Dodatek č. 2 ke Smlouvě o dílo č. 2748/2021/OI/VZ

2. V souladu s čl. XVII. odst. 7. smlouvy uzavírají smluvní strany tento dodatek č. 2 (dále také jen „dodatek“ nebo „tento dodatek“) ke smlouvě, kterou se zhotovitel zavázal pro objednatele realizovat stavbu „**Sportovní hala Ostrava - Třebovice**“, v k.ú. Třebovice ve Slezsku (dále jen „stavba“ nebo „dílo“), a to z důvodu víceprací a méněprací, které vznikly během realizace stavby, v rozsahu dle přílohy č. 1 a č. 2 tohoto dodatku, příloha č. 6 a příloha č. 7 smlouvy, čímž se mění předmět smlouvy a cena díla.

Evidenční list změny stavby

| Název a evidenční číslo stavby: Sportovní hala Ostrava Třebovice | Číslo SO/PS / / číslo změny SO/PS: SO 01 / | Číslo změny stavby: ZL02 |

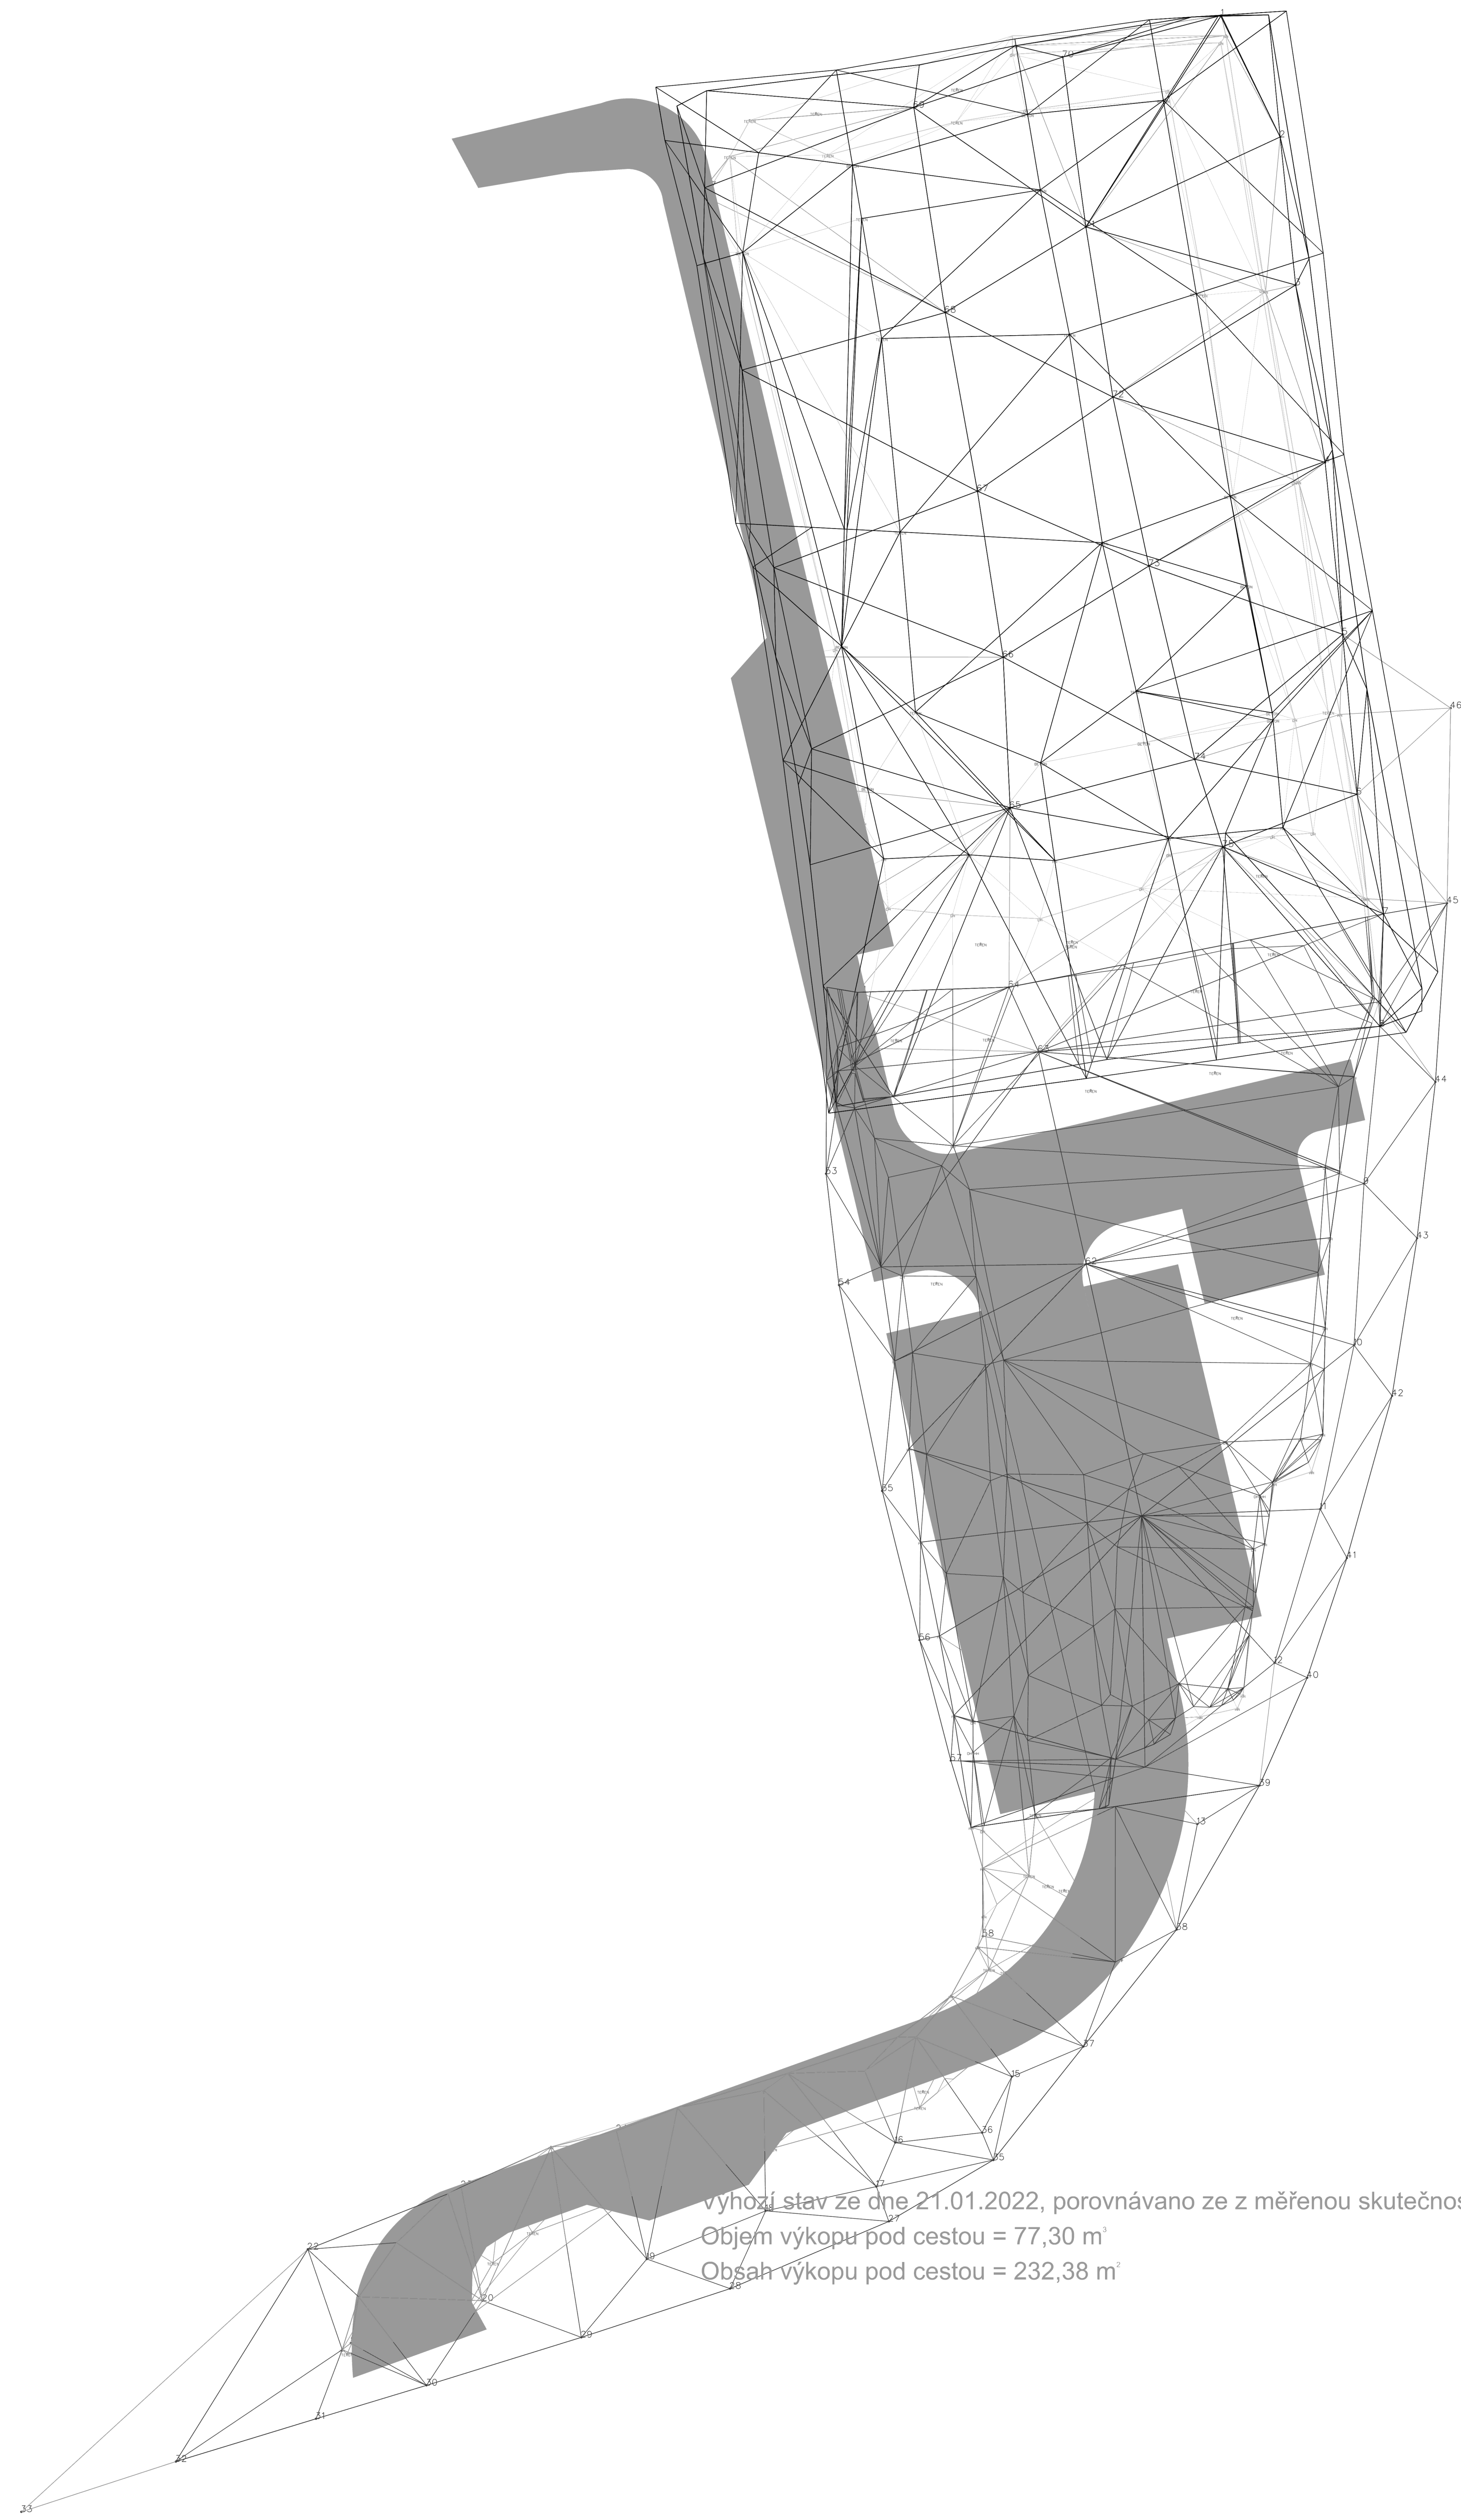
Nutnost odstranit stávající zpevněnou plochu z betonu a asfaltu

Po odstranění vrchní vrstvy zeminy nad asfaltovou plochou byla stávající asfaltová plocha geodeticky zaměřena. Geodetickým zaměřením byl zjištěn rozpor mezi udávaným množstvím demolicí asfaltové plochy v rozpočtu a skutečností. Po odstranění asfaltové plochy bylo zjištěno, že pod celou touto plochou se nachází betonová plocha. Při provádění ražených pilot bylo zjištěno, že tloušťka betonové desky je v rozmezí 7cm až 12cm viz fotodokumentace (příloha č.4) a geotechnické posouzení (příloha č.3). Pod betonem se nachází tenká vrstva podsypu ze strusky drobné frakce.

Výhozí stav ze dne 21.01.2022, porovnávalo ze z měřenou skutečností z dne 18.02.2022
Objem Asfaltu = 291,56 m³
Obsah Asfaltu = 1930 m²

Výhozí stav ze dne 21.01.2022, porovnávalo ze z měřenou skutečností z dne 18.02.2022
Objem výkopu pod parkovištěm = 956,81 m³
Obsah výkopu pod parkovištěm = 1080,35 m²

Výhozí stav ze dne 21.01.2022, porovnávalo ze z měřenou skutečností z dne 18.02.2022
Objem výkopu pod cestou = 77,30 m³
Obsah výkopu pod cestou = 232,38 m²

Foto: Dokumentace tloušťky vrstvy betonu

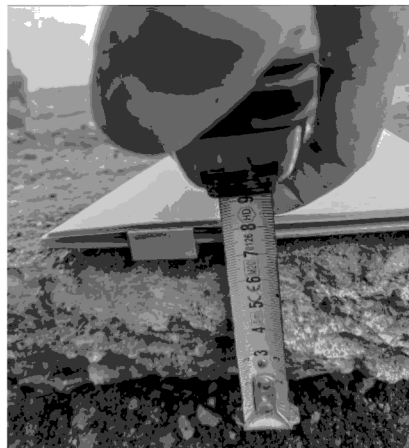
Při provádění ražených pilot pro zlepšení podloží jsem zdokumentoval tloušťku vrstvy betonu v místech, kde byl beton přerušen. Vrstva betonu dosahuje mocnosti 70mm až 80mm.

Pokud by byla stávající tenká vrstva betonu ponechána na místě, tak by dosahovala mocnost nového násypu konstrukční vrstvy maximálně 100mm. Při provedení takto málo mocné vrstvy nového násypu z kameniva hrozí, že při hutnění dojde k rozlámání tenké vrstvy nekvalitního betonu ležícím na nekvalitním a málo únosném podloží a tím k nehomogennímu složení konstrukční vrstvy a nedosažení požadované hodnoty $E_{def2} > 60\text{MPa}$ a poměru $E_{def2} / E_{def1} < 2,5$.

Doporučuji provést odstranění stávající vrstvy betonu.

Foto: Dokumentace tloušťky vrstvy betonu

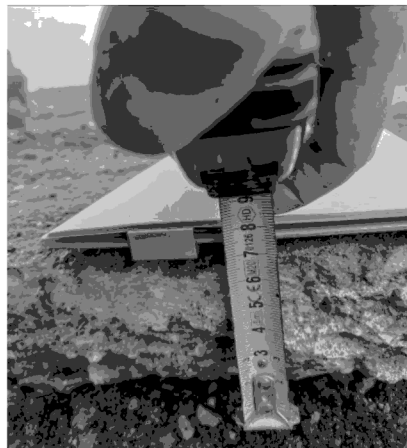
Při provádění ražených pilot pro zlepšení podloží jsem zdokumentoval tloušťku vrstvy betonu v místech, kde byl beton přerušen. Vrstva betonu dosahuje mocnosti 70mm až 80mm.

Pokud by byla stávající tenká vrstva betonu ponechána na místě, tak by dosahovala mocnost nového násypu konstrukční vrstvy maximálně 100mm. Při provedení takto málo mocné vrstvy nového násypu z kameniva hrozí, že při hutnění dojde k rozlámání tenké vrstvy nekvalitního betonu ležícím na nekvalitním a málo únosném podloží a tím k nehomogennímu složení konstrukční vrstvy a nedosažení požadované hodnoty $E_{def2} > 60\text{MPa}$ a poměru $E_{def2} / E_{def1} < 2,5$.

Doporučuji provést odstranění stávající vrstvy betonu.
